**Autorité environnementale**

**Avis délibéré de l’Autorité environnementale  
sur le doublement de la route nationale 1 de  
Guyane : 1<sup>re</sup> étape - nouveau pont du Larivot -  
doublement du franchissement de la rivière de  
Cayenne (973)**

**Mise en compatibilité des plans locaux  
d’urbanisme de Macouria et Matoury**

**n°Ae : 2020-44**

Figure 9 : Raccordement rives gauche et droite du nouveau pont à la RN1 (Source : dossier)

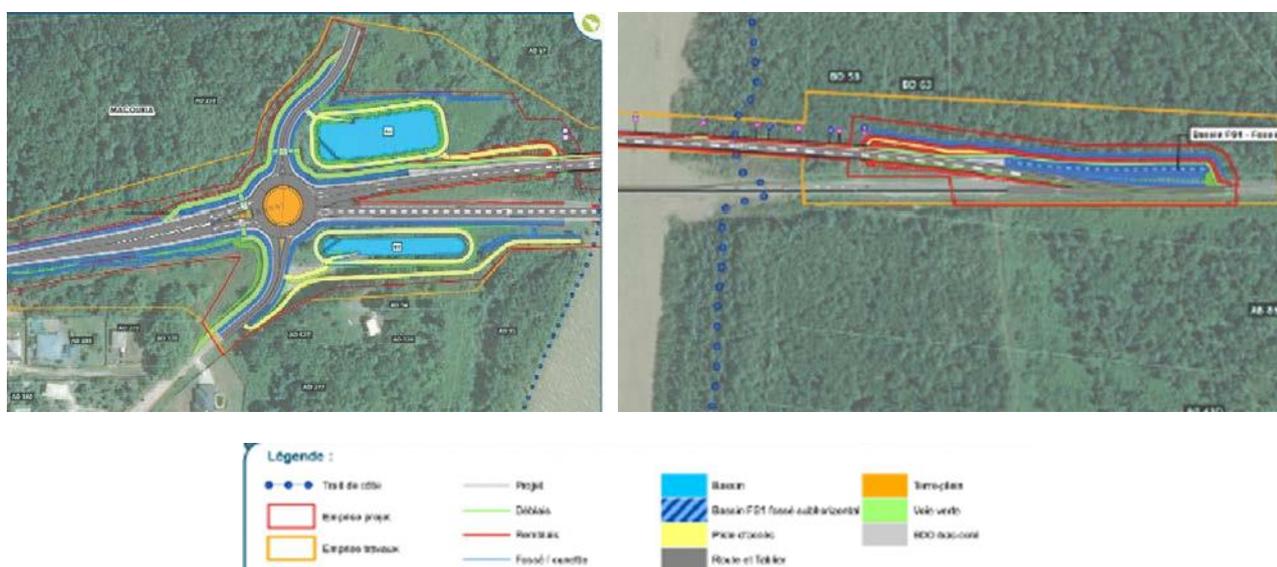
Le dossier n'évoque en rien la façon dont le dispositif de recueil des eaux pluviales pour le projet de pont s'articule avec celui de la RN1 (ni éventuellement avec celui qui résultera de son doublement), ce qui ne paraît pas cohérent.

***L'Ae recommande de préciser comment le dispositif de gestion des eaux pluviales du futur pont et de ses raccordements s'articule avec celui de la RN1 actuelle et future.***

Figure 10 : Évolution de la rentabilité du projet dans le temps (Source : dossier)

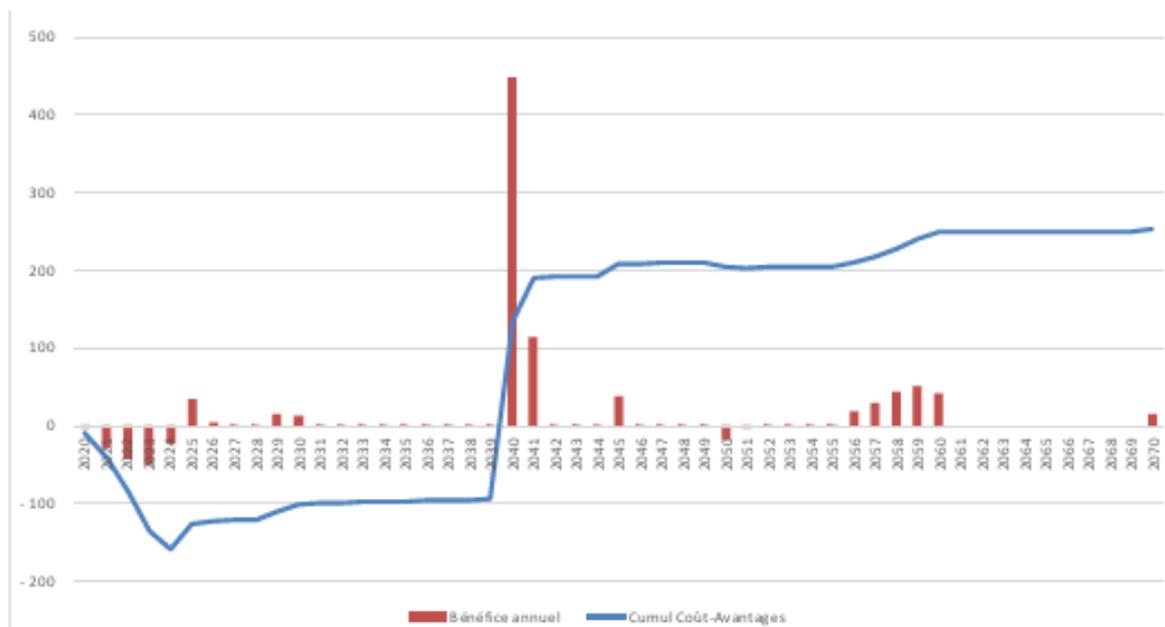
La prise en compte de la situation prévisible à l'horizon 2050-2060 conduirait à augmenter le coût du scénario avec projet de 116 millions d'euros, correspondant à l'évaluation faite du coût de reconstruction d'un pont en 2060. Elle conduirait également à déplaçonner le trafic et à prendre en compte l'augmentation estimée dans le cadre du projet d'ensemble de doublement de la RN1. Les résultats de l'évaluation en seraient alors sensiblement modifiés. Ceci d'autant plus que le scénario de référence inclut *in fine*<sup>54</sup> de façon inhabituelle la survenue d'un incident majeur conduisant à fermer le pont actuel pendant 15 mois (cf. figure 10 page suivante) ; comme le conclut le projet,

c'est à la condition de prendre en compte une durée de fermeture conséquente du pont d'une part, et une augmentation limitée des coûts du projet d'autre part<sup>55</sup>, que l'évaluation aboutit à démontrer que le projet est rentable<sup>56</sup>.

**L'Ae recommande de produire, dans le cadre du présent projet :**

Figure 11 : Représentation de l'EOAP de la Centrale du Larivot et plan de zonage après mise en compatibilité du PLU de Matoury avec le projet de doublement du pont (Source : dossier)

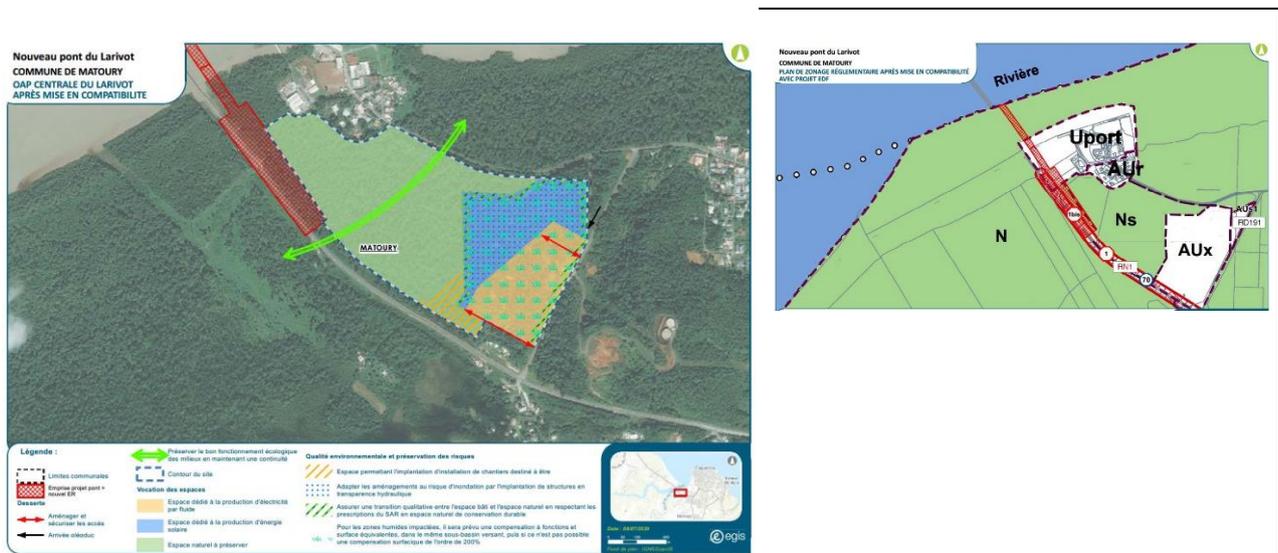
Le dossier précise, ce que confirme depuis l'arrêté de mise en compatibilité du PLU de Matoury associé à la centrale en date du 19 octobre 2020, que la nouvelle orientation d'aménagement et de programmation (OAP) spécifique à la centrale du Larivot, sera modifiée du fait du projet de doublement du pont du même nom, en excluant de son périmètre la zone recoupée par les emprises travaux du projet de nouveau pont du Larivot et plus largement celui de doublement de la RN1 (cf. figure 11 ci-après).

Ainsi, après mise en compatibilité du PLU de Matoury pour le présent projet, l'OAP de la centrale et le plan de zonages seraient tels que représentés dans la figure suivante.

**L'Ae confirme sa recommandation d'analyser les incidences de la mise en compatibilité des PLU des communes de Macouria et Matoury avec le projet d'ensemble de doublement de la RN1, en prenant en compte les effets cumulés avec celui de la centrale du Larivot, et de présenter les mesures pour assurer la préservation et la valorisation des continuités écologiques identifiées dans le secteur du projet.**
